Direction Interrégionale Bretagne – Pays de la Loire
Service Départemental des Côtes d'Armor

Objet : Mise en 2x2 voies de la RN 164 secteur de Rostrenen

Veillez trouver ci-après l'avis de nos services concernant les travaux de mise en 2x2 voies de la RN 164 dans le secteur de Rostrenen (section Loméven-Plouguernével).

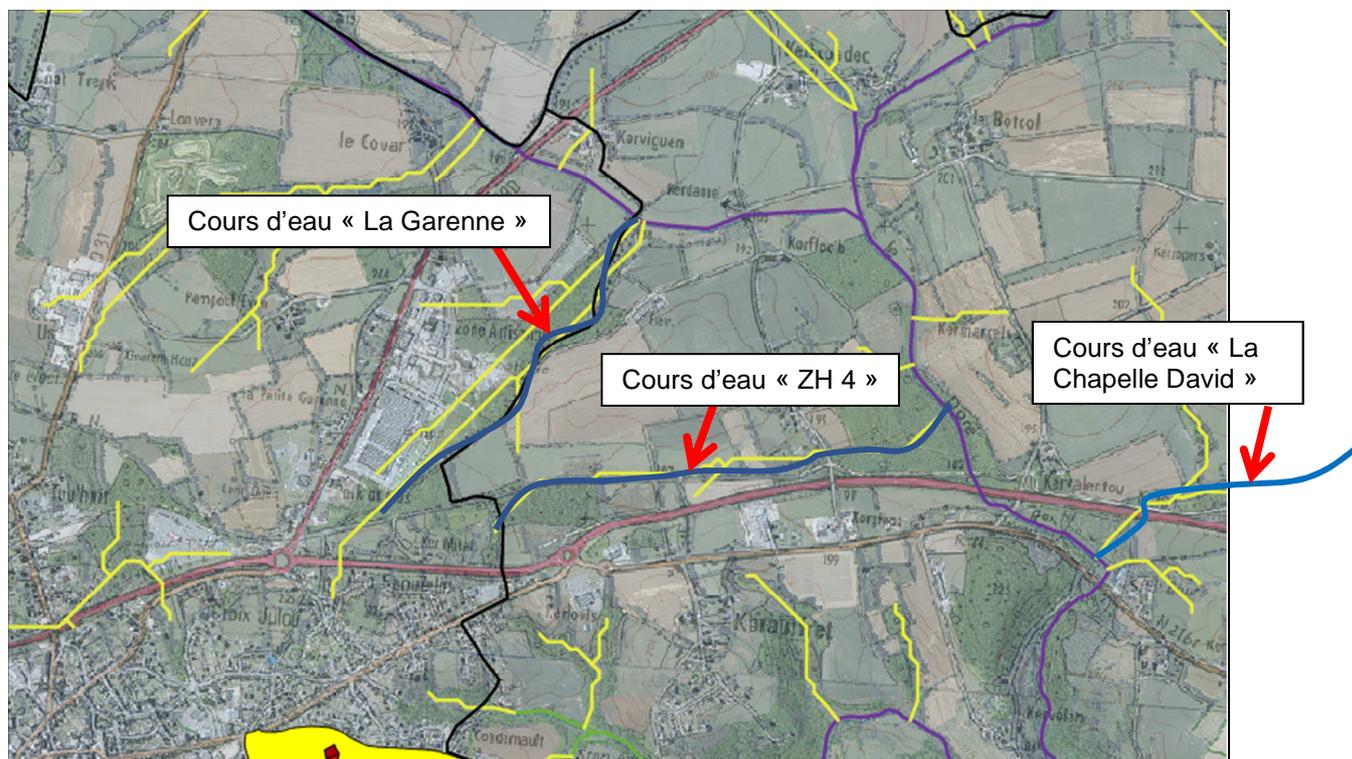
La prise en compte du réseau hydrographique est **incomplète**, il existe notamment trois cours d'eau localisés ci-dessous qui ne figurent pas en tant que tels dans le dossier :

Le projet de doublement de voie se situe à proximité immédiate du cours d'eau « ZH4 » (caractérisé par le service départemental de l'A.F.B. en 2016) mais le dossier ne comporte aucune évaluation de l'impact sur ses lit mineur et majeur. L'autre cours d'eau (cours d'eau « La Garenne »), qui représente physiquement la frontière communale entre Rostrenen et Plouguernevel, jouxte une parcelle remblayée qui fait l'objet d'une mesure compensatoire; l'impact des travaux sur ce ruisseau n'a pas non plus été réévalué.

Un troisième cours d'eau (ruisseau de la Chapelle David), pourtant répertorié sur le site des services de l'Etat des inventaires de cours d'eau, n'est pas mentionné dans le dossier. **Ce ruisseau fait l'objet d'une modification de l'ouvrage de franchissement.**

La prise en compte de ces cours d'eau est impérative, et les aspects réglementaires inhérents doivent être inclus dans la demande d'autorisation environnementale.
